SERVICE INFO – INA 0043

Натяжные ролики 531 0535 20 и 531 0819 10

Риски по неверному подбору

Рис. 1: 531 0535 20 – прежняя конструкция (слева), новая конструкция (справа)

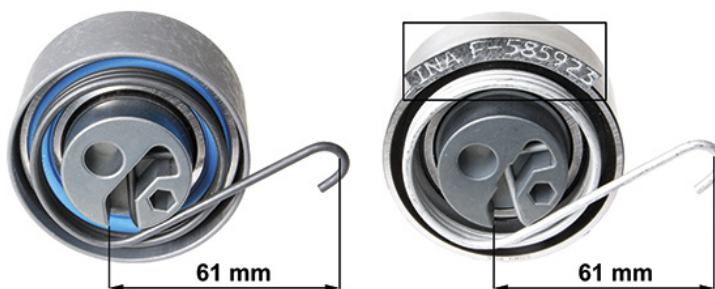
Натяжные ролики 531 0535 20 и 531 0819 10 были заменены модернизированными конструкциями, что не изменило их номера деталей. Модификации проводились с целью сделать их идентификацию легче.

Наиболее явными отличительными особенностями является номер детали на корпусе и цвет пружины. (Рис. 1 и Рис. 2).

Новые конструкции выполнены из коррозионностойких материалов и на основе улучшенных тел качения.

Из-за схожести двух видов роликов натяжителя необходимо проявить особую внимательность при подборе правильной детали для соответствующего транспортного средства. Установка неверного натяжителя может привести к повреждению двигателя!
